Enquête Publique

**Relative au projet de création d'un parc éolien à
CHICOURT (57)**

Commissaire enquêteur :

Références :
Tribunal administratif de Strasbourg
Décision n°E23000113-67
Préfecture de la Moselle
Arrêté n°2023-DCAT-BEPE-231 du 24/11/2023

AE	PROJET ÉOLIEN DE CHICOURT Commune de Chicourt		MAÎTRE D'OUVRAGE : ENERGREEN 2 place du Portefoy 57 014 METZ
-----------	---	--	--

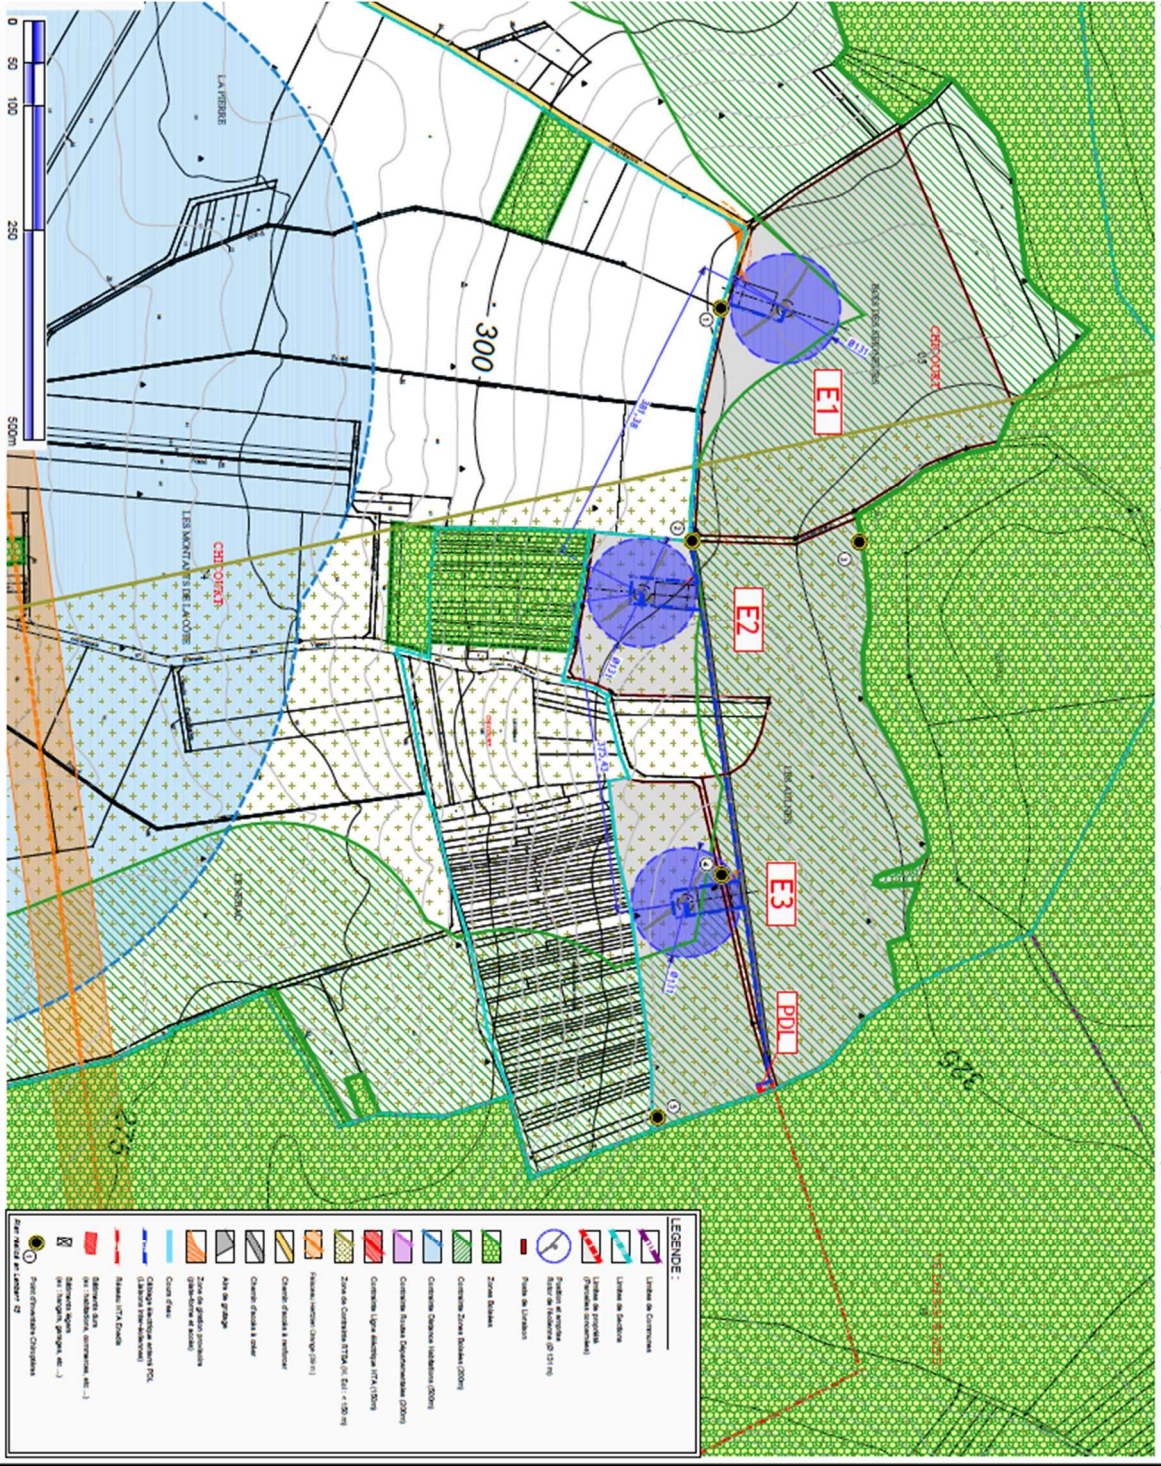
-la figure 130 de l'étude d'impact fait apparaître la localisation des points fixes IPA (points d'écoute) sans localiser les éoliennes. Pourriez-vous fournir une carte qui juxtapose les IPA, les éoliennes et la contrainte des zones boisées de 200m.

Réponse du porteur de projet

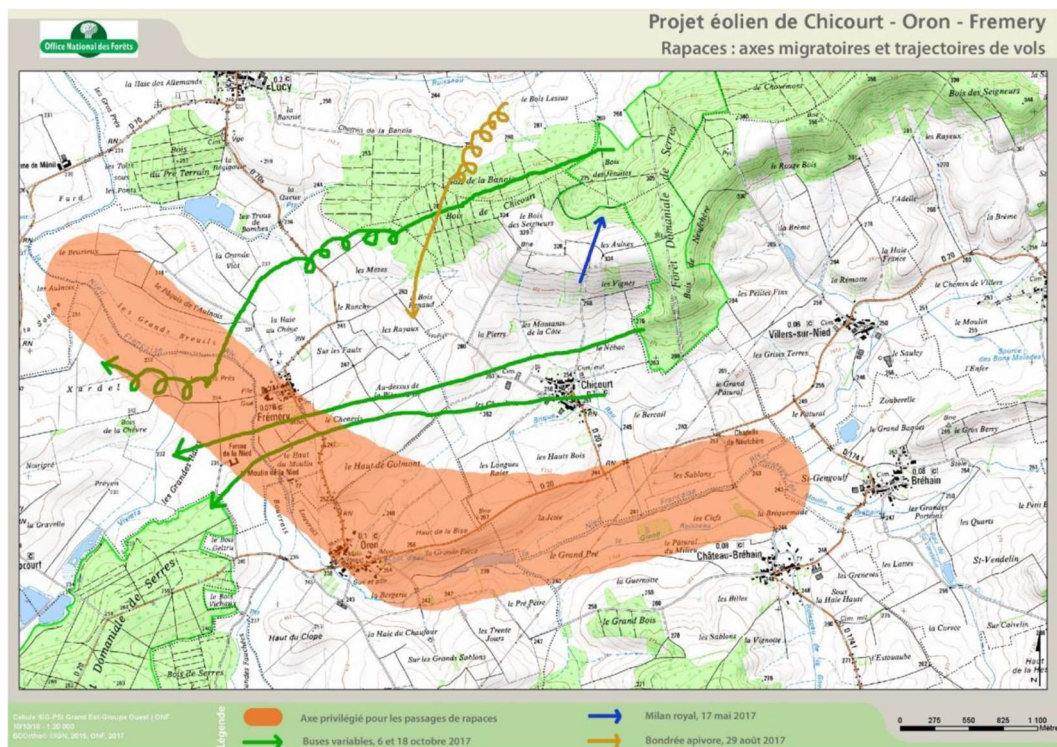
Vous proposez de mettre en place un système de détection-réaction de l'avifaune qui serait actif toute l'année. En cas de défaillance du système pendant les périodes nidification, les éoliennes seraient bridées. Est-ce qu'il en serait de même en période de migration ?

Ce système est bruyant mais n'a pas été pris en compte dans l'étude sur le bruit. Est-ce que cela ne va pas gêner la population ??

Réponse du porteur de projet : La carte ci-dessous localise les points d'observation des oiseaux.
